<p>ALCALDÍA MAYOR DE BOGOTÁ D.C. GOBIERNO SEGURIDAD Y CONVIVENCIA Fondo de Prevención y Atención a Emergencias</p>	CONCEPTO TÉCNICO SOBRE NECESIDAD DE ESTUDIOS DETALLADOS DE AMENAZA Y RIESGO POR FENOMENOS DE REMOCIÓN EN MASA DENTRO DEL TRÁMITE DE LICENCIA URBANÍSTICA	Código:	GPR-FT-10
		Versión:	03
		Código Documental:

1.1 CONCEPTO TÉCNICO No. CT:	5804
1.2 ÁREA:	TÉCNICA Y DE GESTIÓN
1.3 COORDINACIÓN:	INVESTIGACIÓN Y DESARROLLO
1.4 REFERENCIA CRUZADA RADICADO FOPAE:	2010ER4312
1.5 RESPUESTA OFICIAL No.	RO-41191

2.1 SOLICITANTE:	CURADURÍA URBANA No. 1
2.2 PROYECTO:	MIRADOR DE ROSALES
2.3 LOCALIDAD:	2. Chapinero
2.4 UPZ:	88. El Refugio
2.5 BARRIO O SECTOR CATASTRAL:	Los Rosales
2.6 DIRECCIÓN:	Carrera 1 Este # 78 – 63
2.7 CHIP:	AAA0177CROE
2.8 MANZANA CATASTRAL:	10
2.9 PREDIO CATASTRAL:	94
2.10 ÁREA (m ²):	1212.86
2.11 FECHA DE VISITA:	Abril 8 de 2010

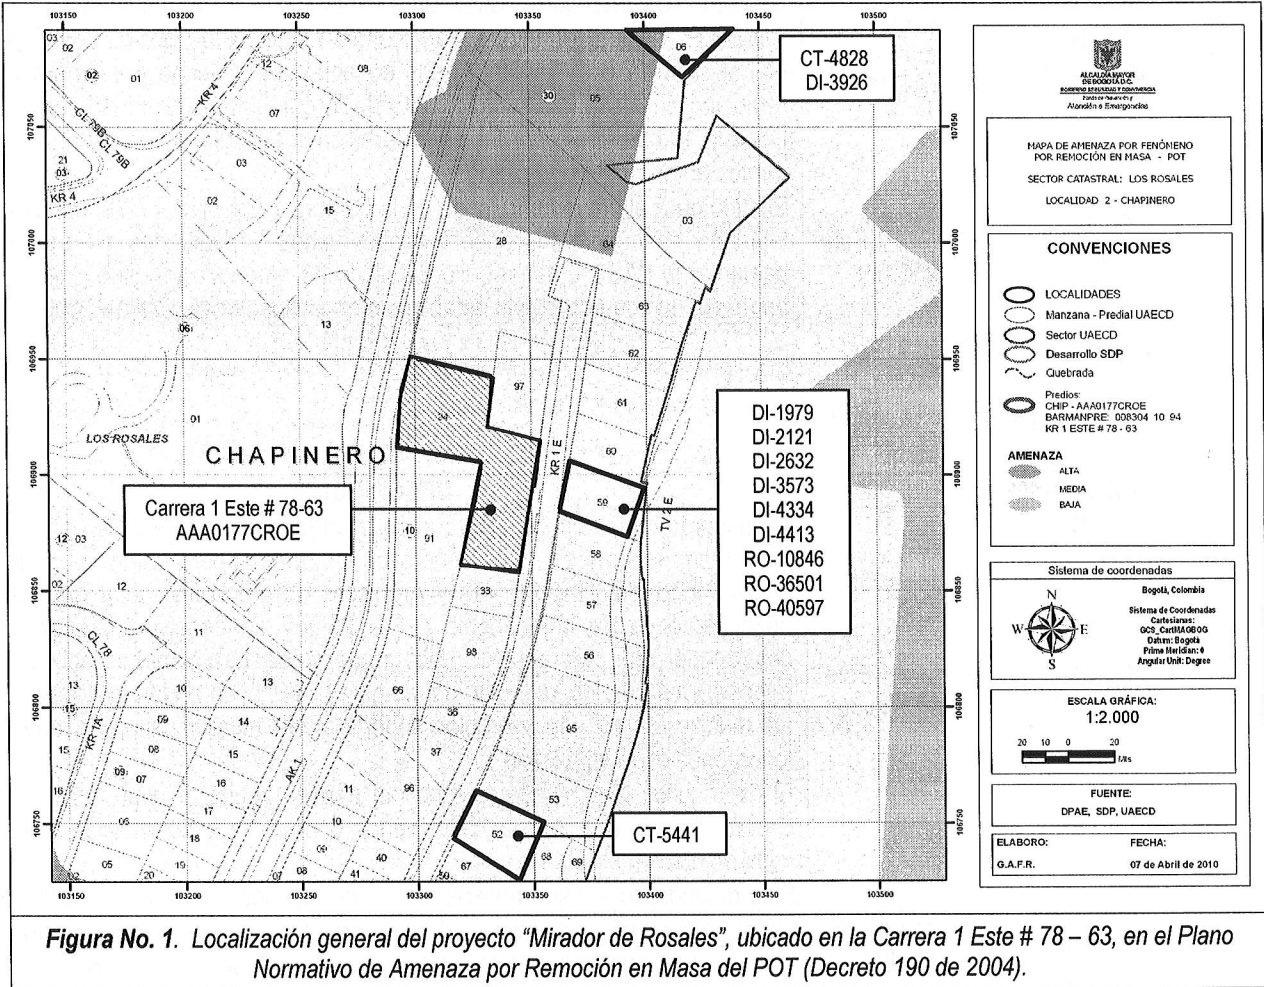
Conforme con el plano normativo de "Amenaza por Remoción en Masa" del Plan de Ordenamiento Territorial de Bogotá – POT, el sector donde se localiza el proyecto "Mirador de Rosales", ubicado en la Carrera 1 Este # 78 – 63, en la Localidad de Chapinero, se encuentra en una zona de AMENAZA MEDIA por procesos de remoción en masa (Figura No. 1).

Fotografía No. 3. Proceso de remoción en masa de carácter local, frente al predio del proyecto ubicado en la Carrera 1 Este No. 78-63, de la localidad de Chapinero. (CHIP AAA0177CROE)

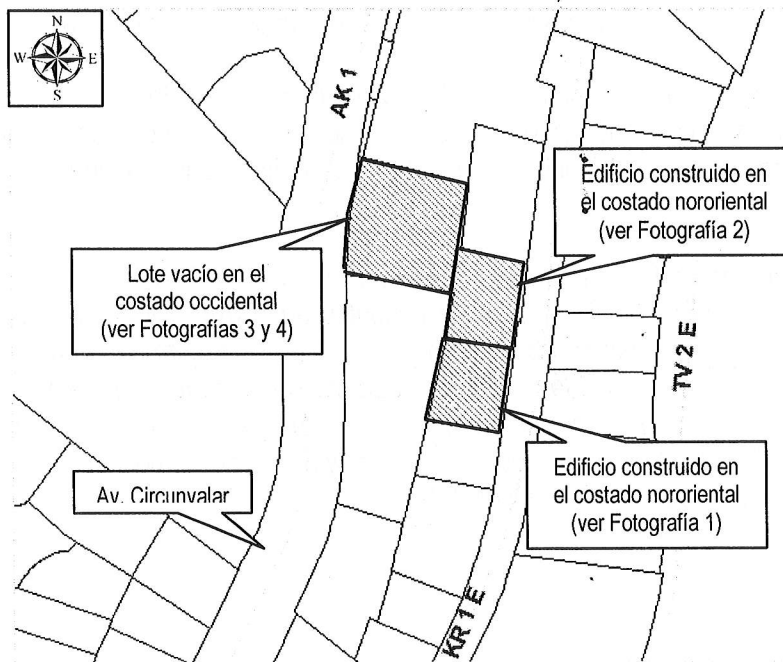
- En el costado occidental del predio de la Carrera 1 Este # 68 – 73 (CHIP AAA0177CROE), donde se encontró un lote vacío, hay evidencias de antiguos procesos de remoción en masa de carácter local, tipo deslizamiento rotacional, con volumen de la masa deslizada inferior a los diez metros cúbicos. También en este mismo lote se evidencia un proceso de reptación, que deja ver la susceptibilidad del material superficial ante procesos de remoción en masa de carácter local.
- En el costado oriental del predio, pasando la Carrera 1 Este, se evidencia un proceso de remoción en masa de carácter local, tipo caída de bloques de roca, los cuales se han venido desprendiendo, entre otras razones, debido al alto grado de fracturamiento del macizo rocoso en ese sector.

Desde el punto de vista de riesgo por remoción en masa, para la construcción del proyecto ubicado en la Carrera 1 Este # 78 – 63, del barrio Los Rosales, en la Localidad de Chapinero, se considera que **SE REQUIERE** adelantar la FASE II del estudio detallado de amenaza y riesgo por remoción en masa, de acuerdo con lo establecido en la Resolución 227 de 2006; por otra parte esto no exime al constructor del cumplimiento del resto de la normatividad vigente (Norma Sismo Resistente – Código de Construcciones de Bogotá – Resolución de Legalización, etc.). El diseño geotécnico debe garantizar en todo momento la estabilidad general del lote y su entorno, lo cual es competencia del responsable del proyecto.
